翔案2からの変更点

翔案3

中葛西の建物 16,800×5,400（壁芯）／2026.11.02／寸法 mm

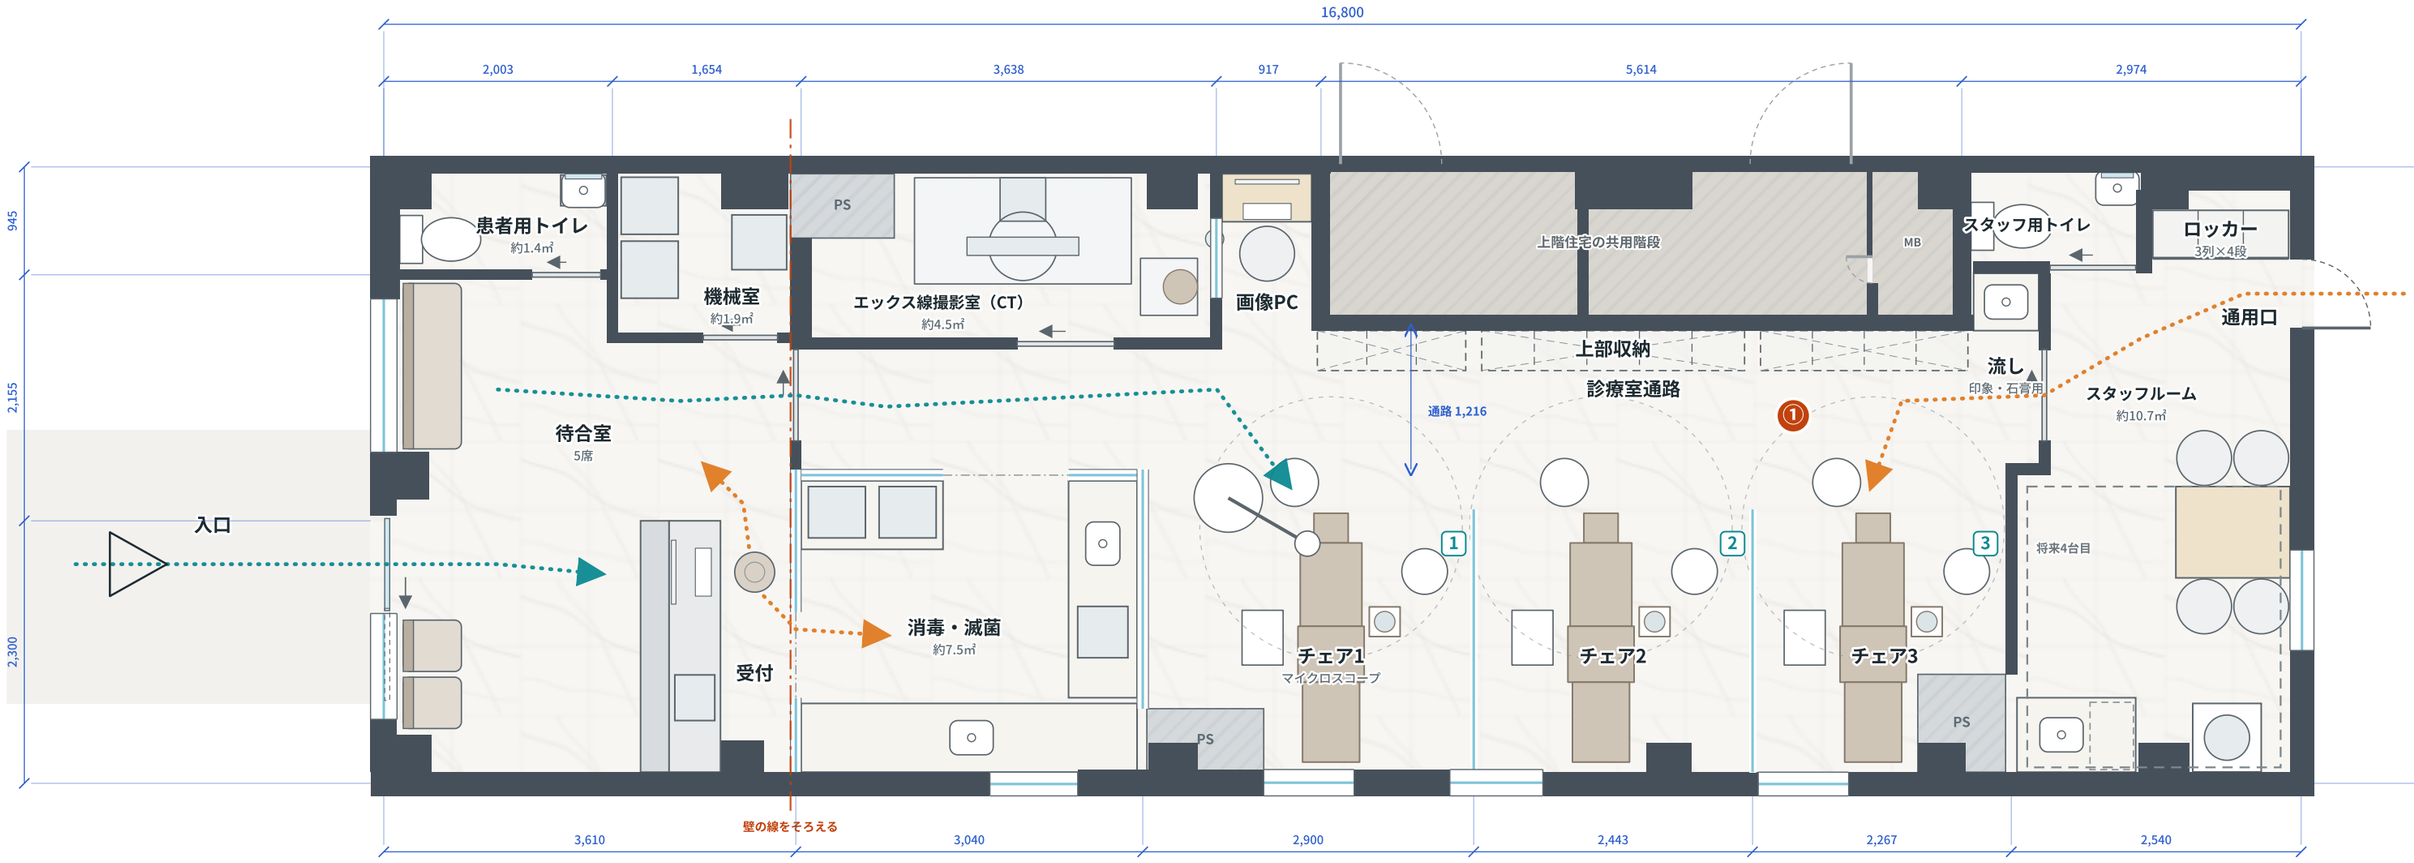
① チェアの頭側（通路の向かいの壁）に上部収納。床から約1.8m〜天井・奥行き約35cmで、通路の幅（約1.2m）はそのまま

翔案2から：チェアの頭側の壁に上部収納（床から約1.8m〜天井）
